**Avis de la Mission régionale
d'autorité environnementale de Bretagne
sur le projet de la zone d'aménagement concerté
de Kerarmerrien à Plouzané (29)**

n° MRAe 2017-005319

Avis n° 2017-005319 rendu le 27 décembre 2017

Localisation et plan masse (d'après l'étude d'impact)

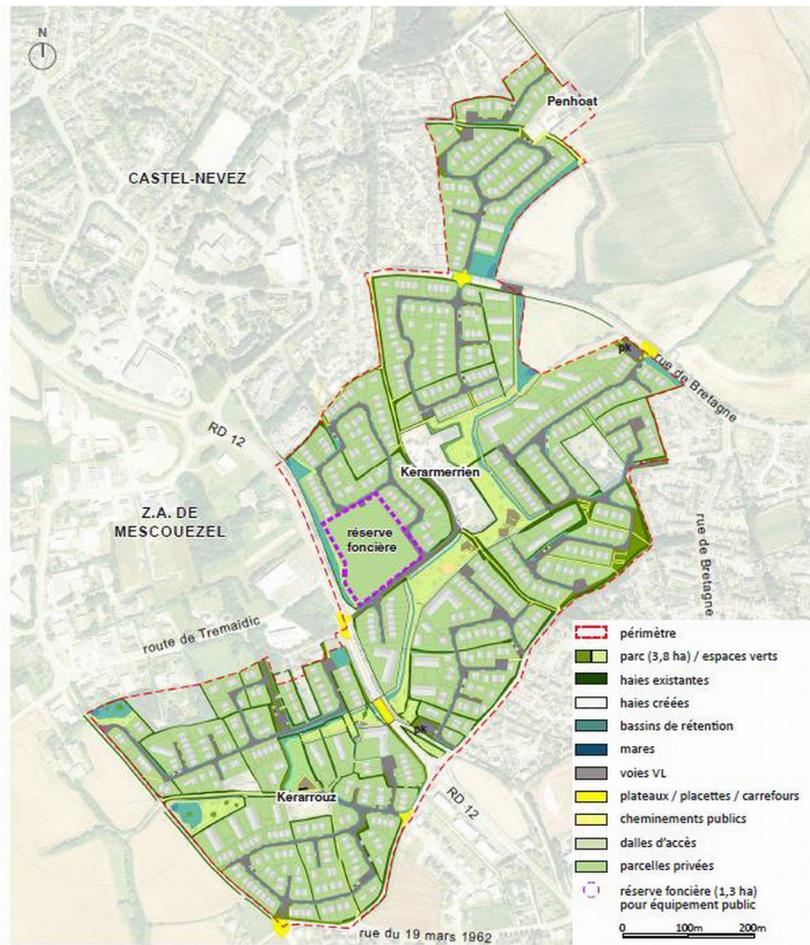
Si le site n'est directement concerné par aucun inventaire naturaliste (ZNIEFF de type 1 ou 2) ni protection réglementaire, la réalisation du projet est susceptible d'avoir des incidences notables sur le fonctionnement des zones d'intérêt écologique situées de part et d'autre en réduisant les échanges entre elles.

Réservoirs de biodiversité (extrait de l'étude d'impact)

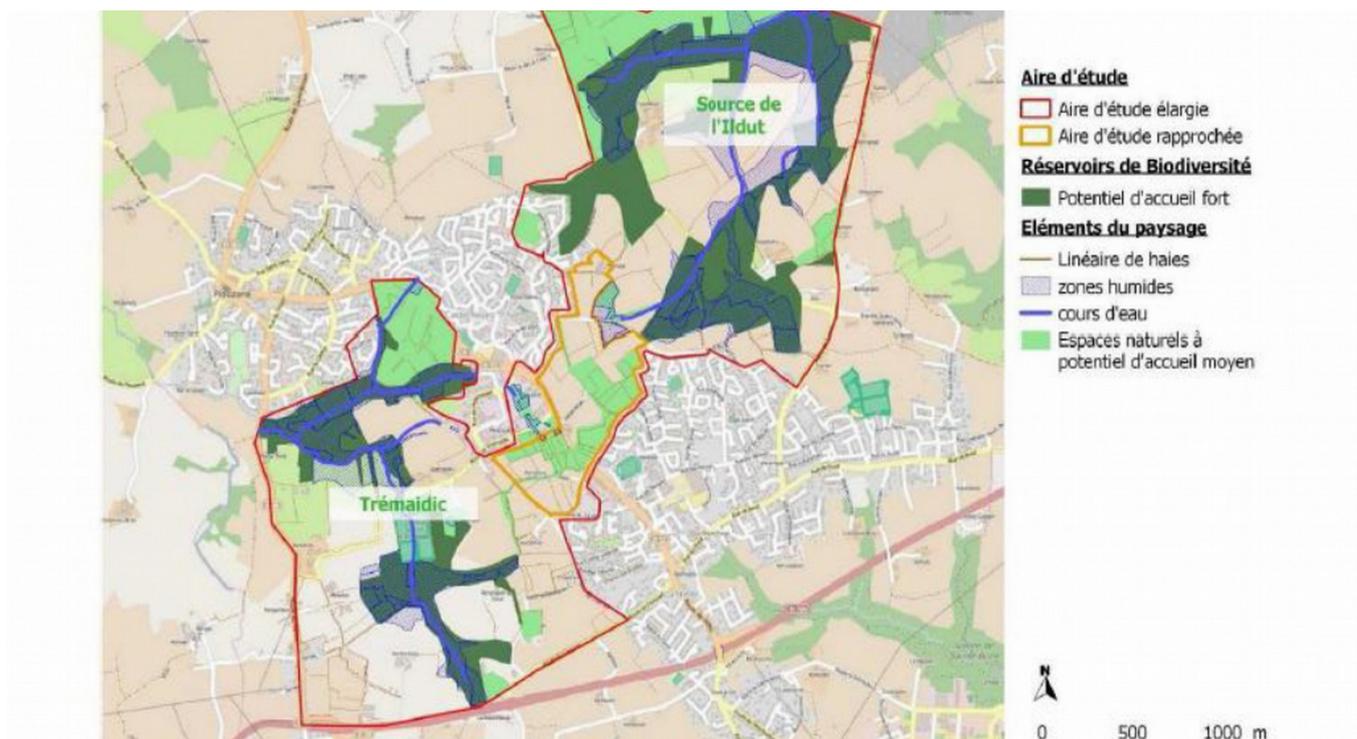
Le site du projet est un espace naturel d'environ 400 m de large sur 1 000 m de long. Le projet le réduit à une bande de nature récréée n'excédant pas 50 m de large (avec un minimum de 12 m), réduisant ainsi fortement ses fonctions de corridor écologique sans identifier, à ce stade du dossier, des mesures de compensation équivalentes.

L'Ae recommande de compléter l'évaluation environnementale par la démonstration de l'absence d'incidences résiduelles notables sur l'environnement en proposant les mesures d'évitement, de réduction et, le cas échéant, de compensation nécessaires et en démontrant leur pertinence⁷.
